KATALOG SOUTĚŽE O NÁVRH

**SPORTOVNÍ
CENTRUM
CHRUDIM**

2014

1. místo

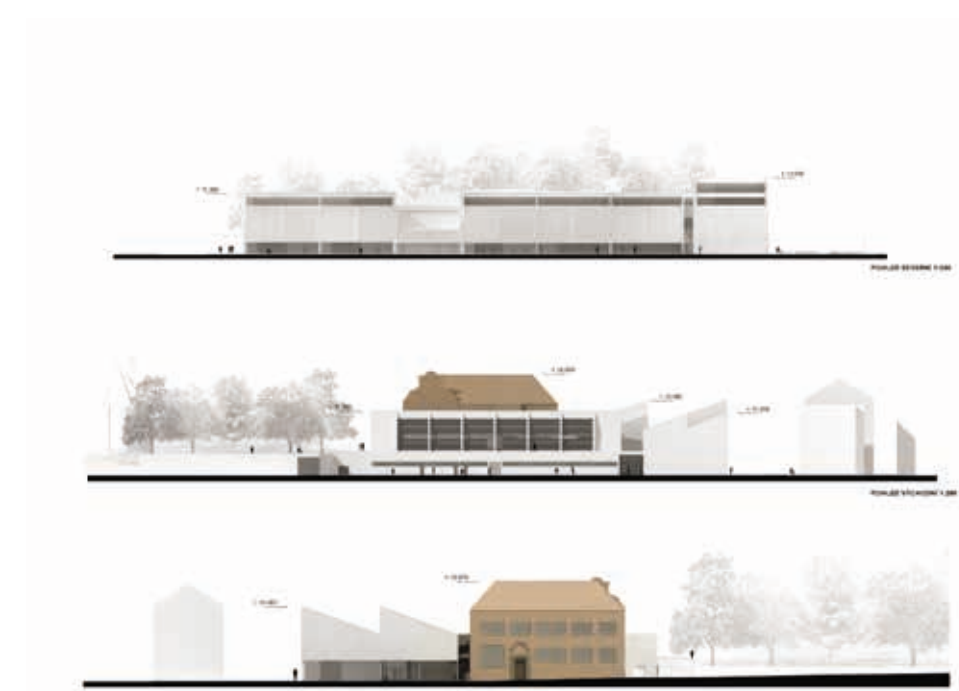
Nejkomplexněji řešený, sebevědomý návrh. Transparentní řešení parteru zapojuje stavbu do veřejného prostoru, jak před vstupem z Tyršova náměstí, tak v ulici Opletalově, i směrem do parku, což porota hodnotí jako přínos. Hmotové řešení není i přes svou extravaganci samoučelné, vychází z konceptu osvětlení tělocvičen denním světlem ze severní strany a současně pravdivě přiznává sportovní funkci objektu. Měřítko stavby odpovídá struktuře okolní zástavby. Dispoziční a provozní řešení je čitelné, bez zásadních problémů a umožňuje nezávislé

provozování velké haly, severního křídla tělocvičen a penzionu v Tyršově domě. Interiéry jsou prostorově rafinované, přesto ale přehledné a kromě komunikační funkce nabízí výraznou společenskou kvalitu. Slabinou návrhu je schematické řešení Tyršova domu a jeho napojení na hmotu novostavby. Otázkou zůstává adekvátnost kovového perforovaného pláště, porota doporučuje zvážit jiné alternativy.

2. místo

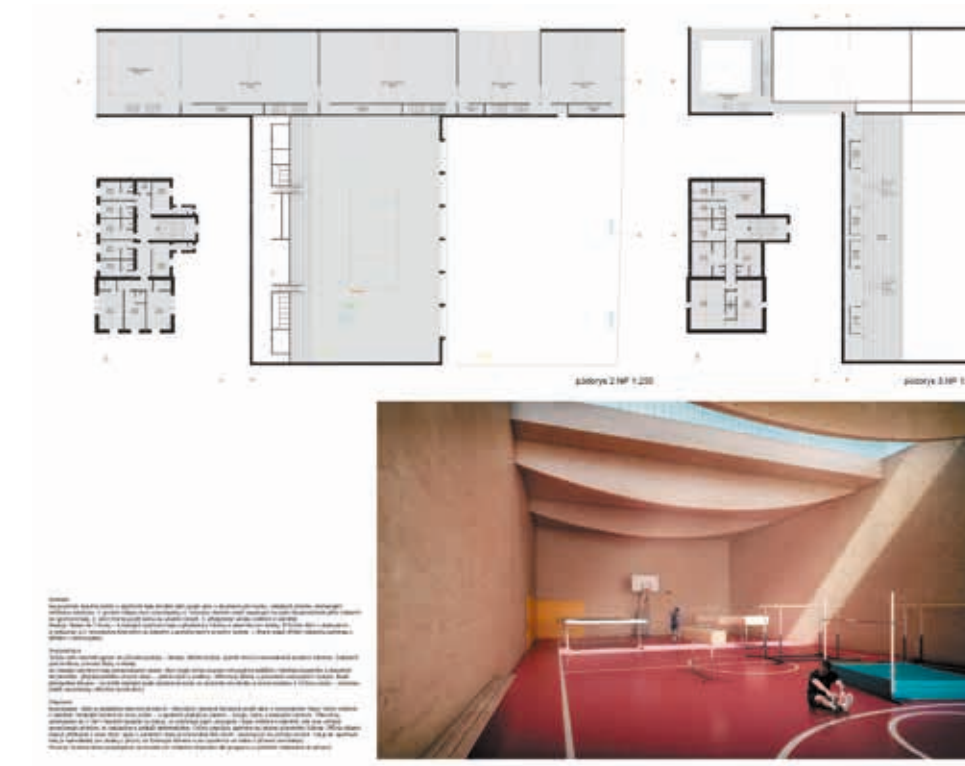
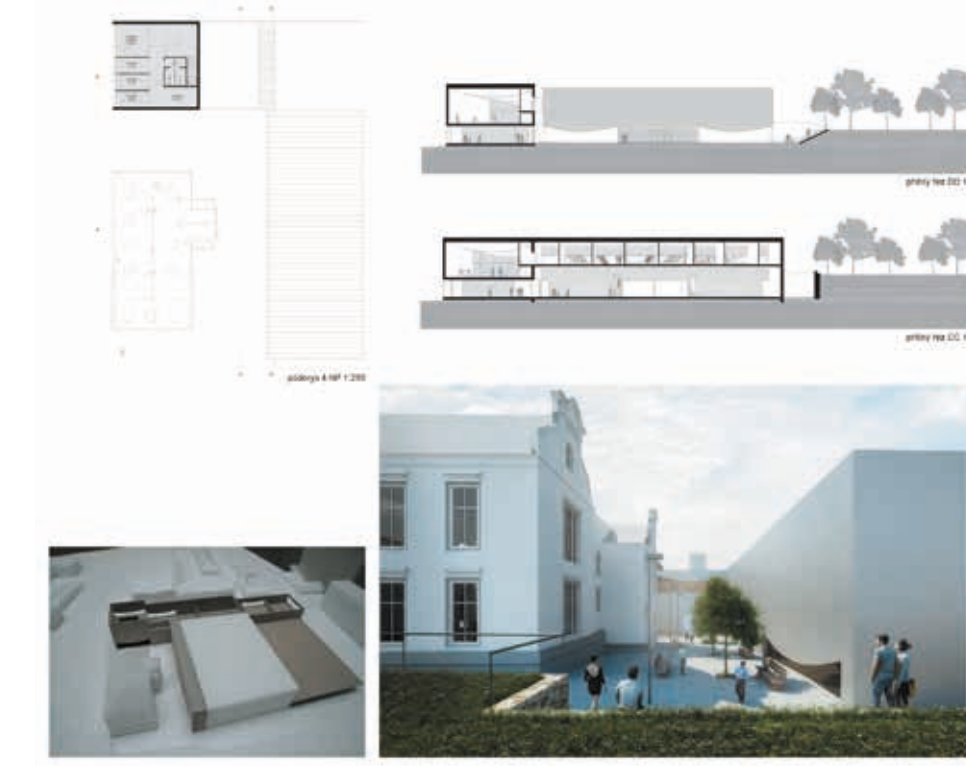
Urbanisticky mimořádně zdařilá koncepce. Dům svým měřítkem a gradujícím hmotovým řešením téměř dokonale reaguje na své okolí. Uvolněním prostranství kolem Tyršova domu vniká příjemný veřejný prostor s novou vazbou na park. Přes svoji určitou uzavřenost budova komunikuje se svým okolím, nicméně porota by větší míru otevřenosti uvítala, a to zejména směrem do Tyršova náměstí. Neobvyklý tvar otvorů se zdá být neopodstatněný a u fasád do ulice Opletalova i formální.

Autor nedokázal úspěšně transformovat vnější formu budovy do správně a bezbariérově fungující dispozice. Vnitřní prostory jsou málo společenské, až utilitární. Obtížně přístupné tělocvičny a nedostatečně dimenzovaná hlavní tribuna se zázemím jsou největšími slablinami návrhu.

3. místo

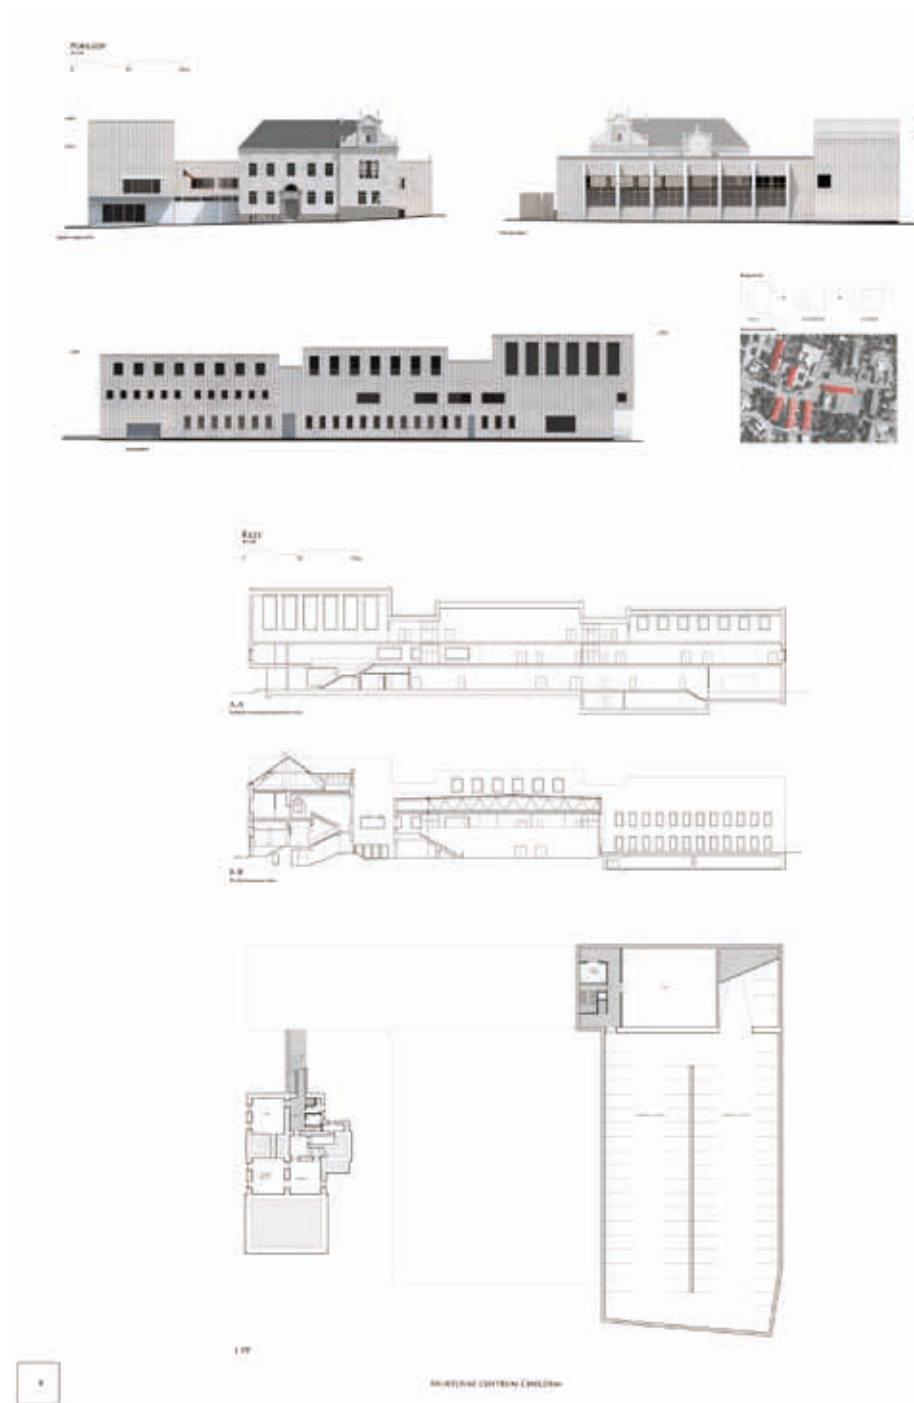
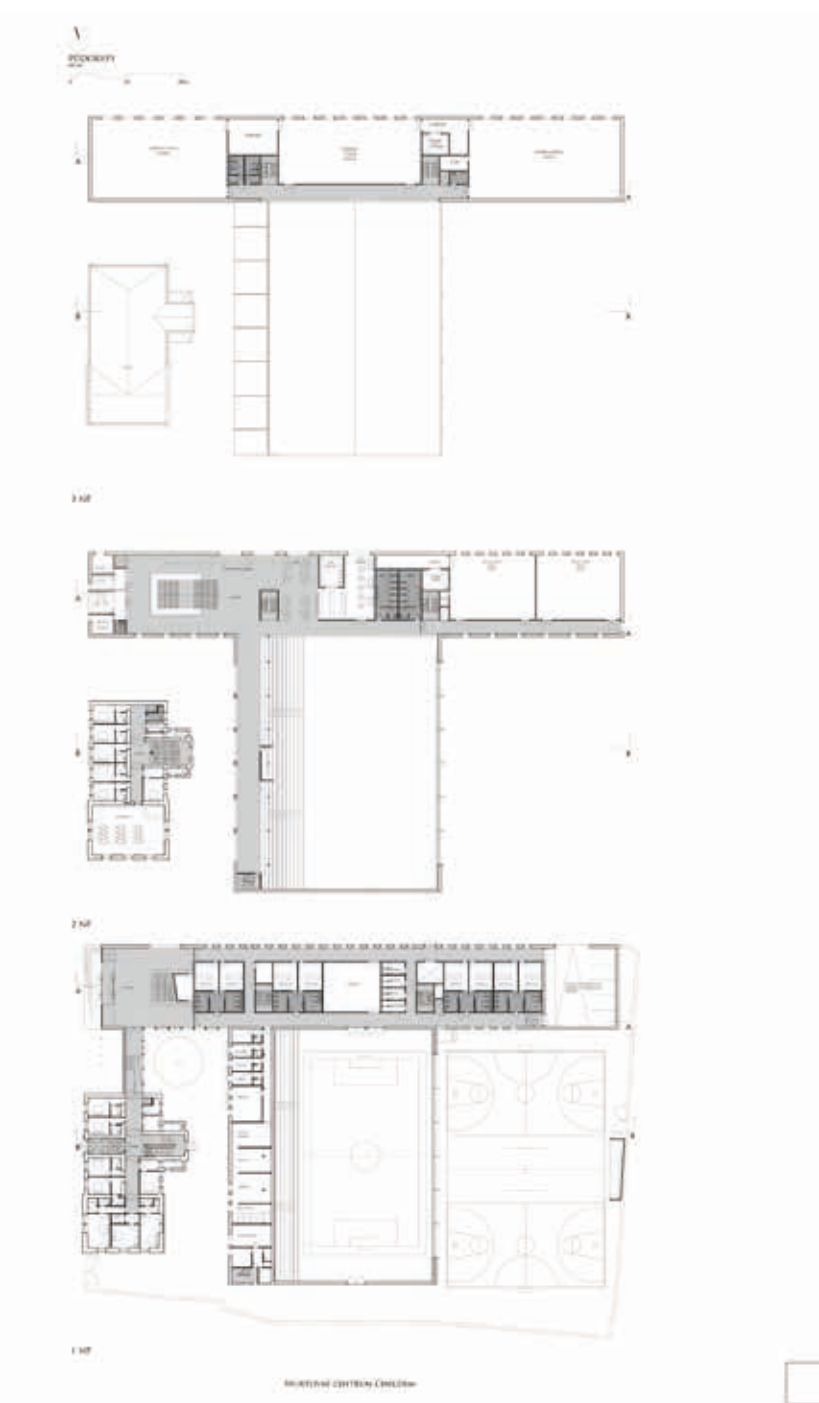
Jednoduchá a výrazná budova se přirozeně zapojuje do okolní městské struktury. Její hmota graduje směrem k výraznému nároží do Tyršova náměstí, kam orientuje hlavní vstup do areálu. Řešení fasád nostalgicky a snad až příliš doslovně upomíná na architekturu minulého století. Slabinou návrhu je propojení novostavby s Tyršovým domem pomocí uzavřené chodby. Dispoziční a provozní

řešení je přehledné, čisté, velkorysé, nicméně až příliš lapidární. Porota oceňuje snahu o nalezení civilního výrazu městského sportoviště.

Odměna

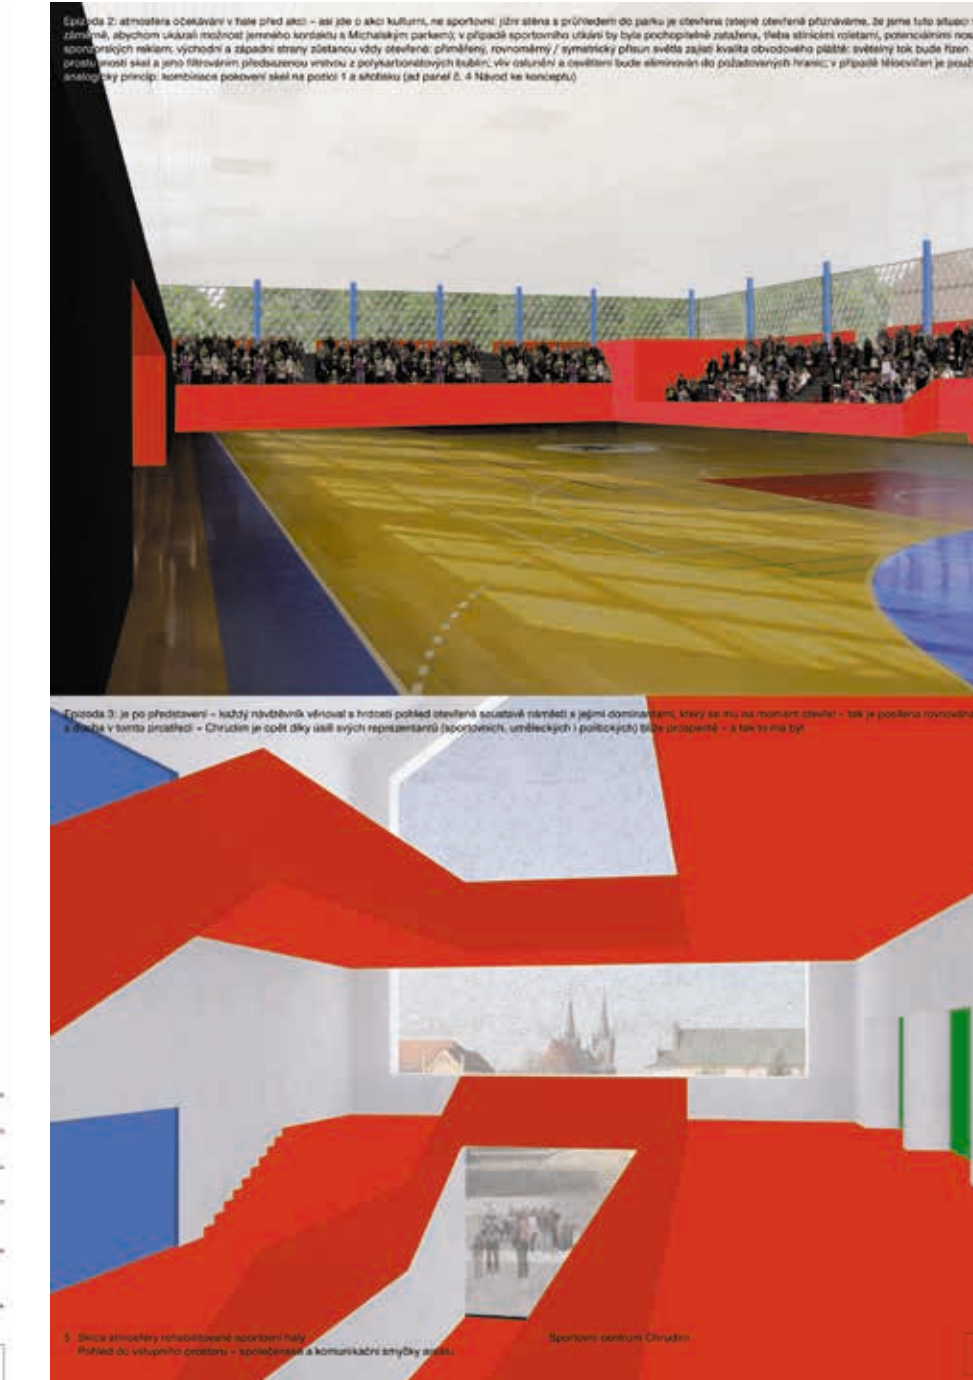
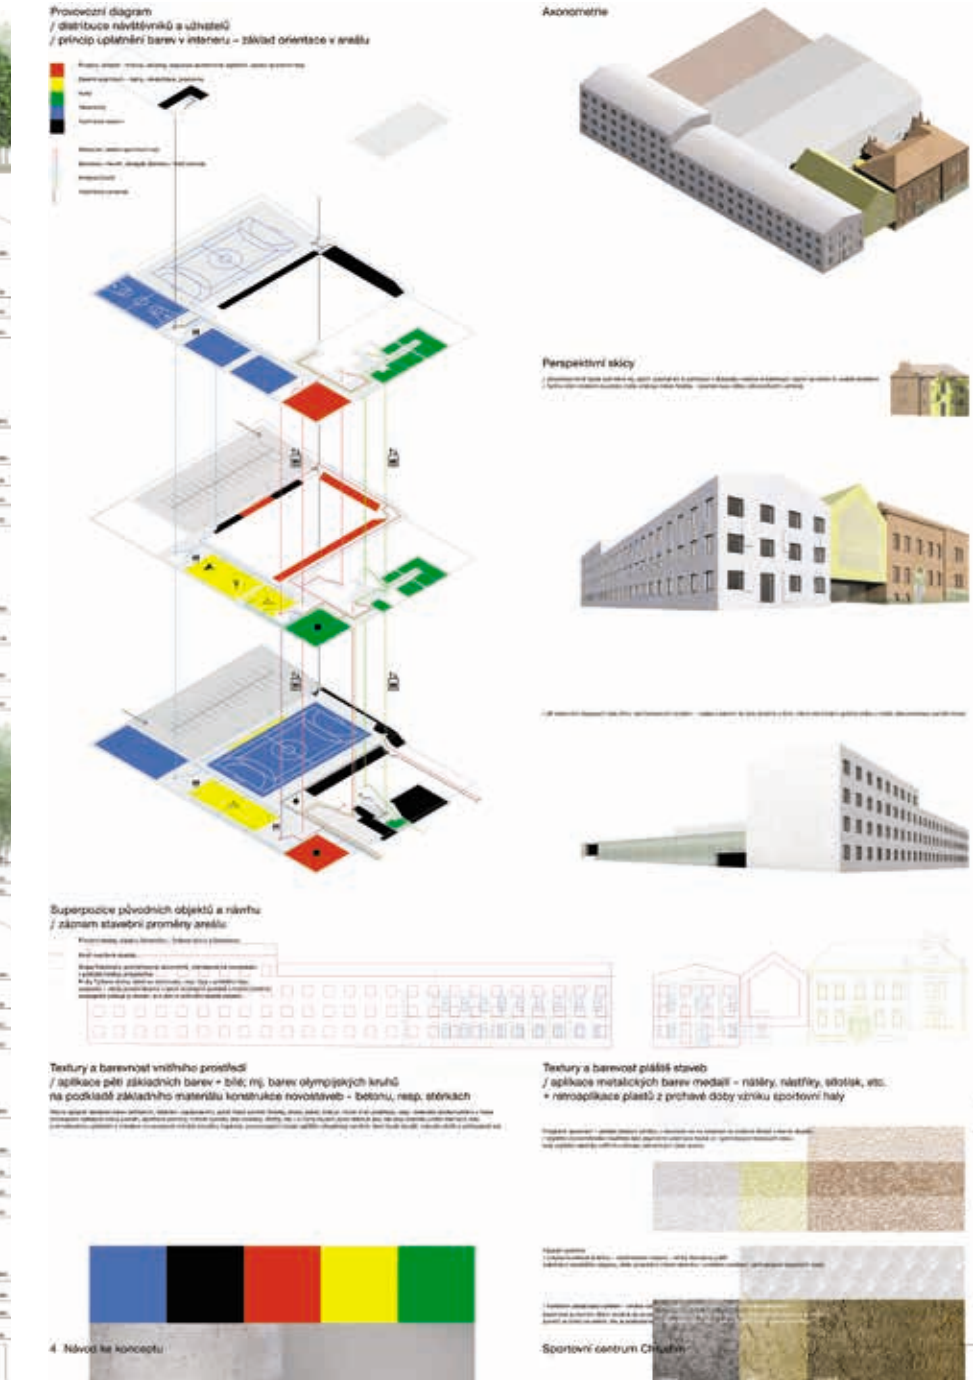
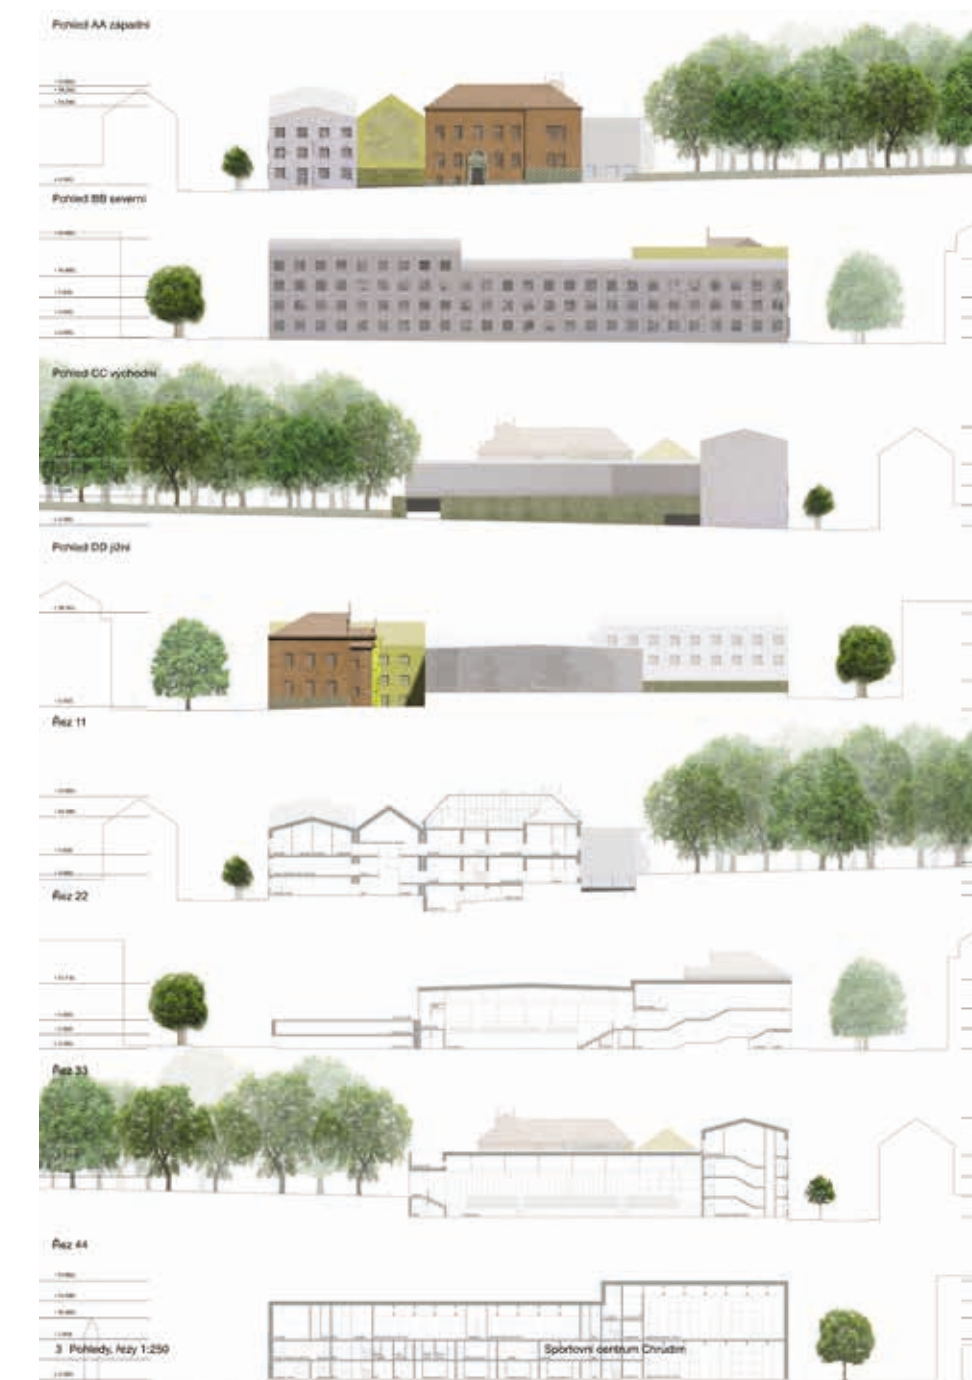
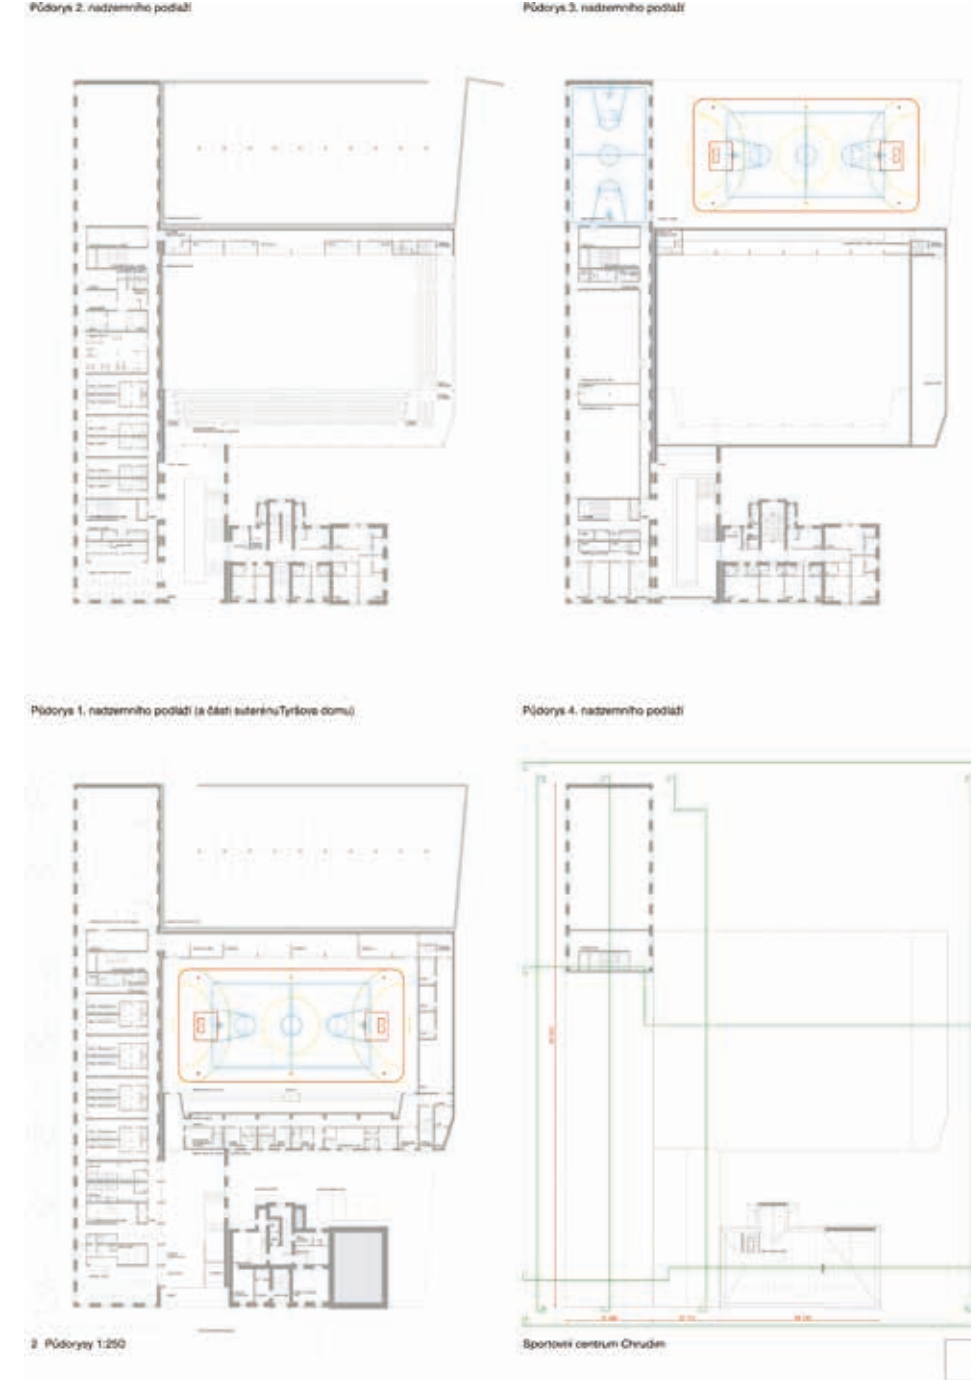
Přes brutální architektonický výraz návrhu porota ocenila velmi čisté a úsporné dispoziční a provozní řešení. Atraktivní myšlenka medailových barev se při své důsledné aplikaci na objekty stává poněkud formální manýrou. Návrh nekomunikuje s veřejným prostorem, Tyršovo náměstí řeší schematicky a neinvenčně.
